改善箇所説明図

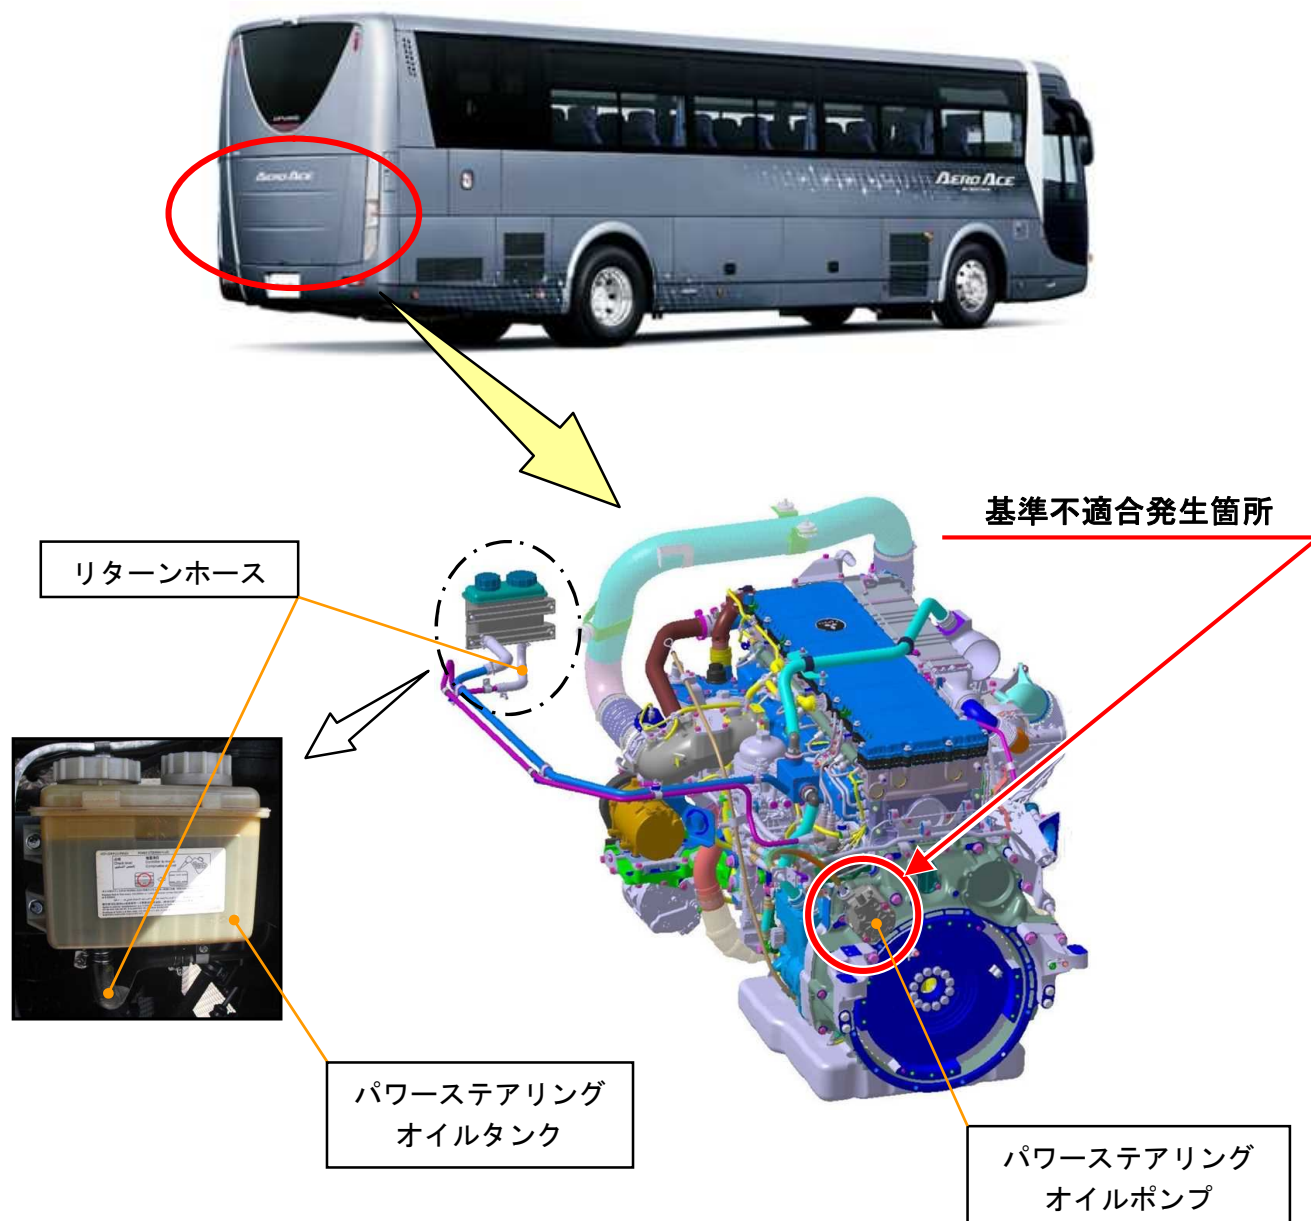
大型観光バスにおいて、パワーステアリングオイルポンプの吐出量のバラツキにより、オイルの温度がリターンホースの耐熱温度を超えるものがある。そのため、そのままの状態で使用を続けると、リターンホースがパワーステアリングオイルタンクから外れてオイルが漏れ、操舵力が増大するおそれがある。

走行距離が 10 万 km 以上の車両は、パワーステアリングオイルタンクの色を点検し、パワーステアリングオイルポンプに問題があると判断された場合は、パワーステアリングオイルポンプ、タンク、ホース一式を対策品に交換する。

また、登録後 1 年以内または走行距離が 10 万 km 未満の車両は、パワーステアリングオイルタンクの色変化が少なくパワーステアリングオイルポンプの良否判断が困難であるため、パワーステアリングオイルタンクの色点検を行わずにパワーステアリングオイルポンプ、タンク、ホース一式を対策品に交換する。
